PROTOKÓŁ NR 1582325/2024
okresowej kontroli przewodów kominowych
(dymowych, spalinowych, wentylacyjnych)

Województwo wielkopolskie	Powiat Poznań	Gmina Poznań (gmina miejska)
Miejscowość Poznań	Kod pocztowy 60-235	
Ulica Kazimierza Jarochowskiego	Nr budynku 18	
Oznaczenie specjalne budynku szpital

Grupa kominowa nr XIII

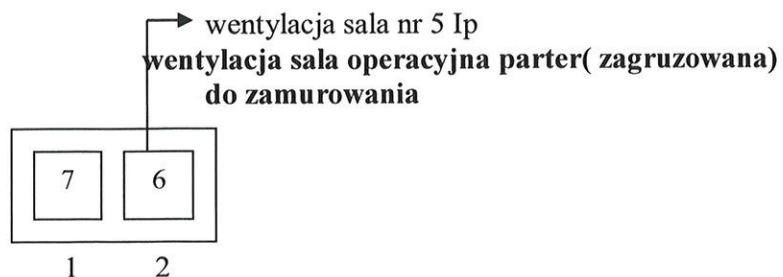
1. Brak wentylacji wywiewnej kotłowni należy: podłączyć kanałem przez pomieszczenie piwniczne w grupie kominowej nr VI przewód kominowy nr 2
2. Przewód kominowy nr 2 w grupie kominowej nr XIII zagruzowany wentylacja sala zabiegowa należy: zamurować otwór w Sali zabiegowej
3. Wentylacje Sali zabiegowej należy podłączyć do przewodu kominowego nr 2 w grupie kominowej nr XV
4. Brak wentylacji w salach 1,2,3,4 na parterze należy:
Z powodu braku przewodów kominowych zaleca się zastosowanie wentylacji wywiewnej mechanicznej wykonanej z kanałów poziomych i zastosowaniu wentylatora na przewodzie kominowym nr 2 w grupie kominowej nr IX.
5. Wentylacje wywiewną Sali m 7 Ip należy przełączyć z przewodu kominowego nr 4 do przewodu kominowego nr 2 w grupie kominowej nr XVII
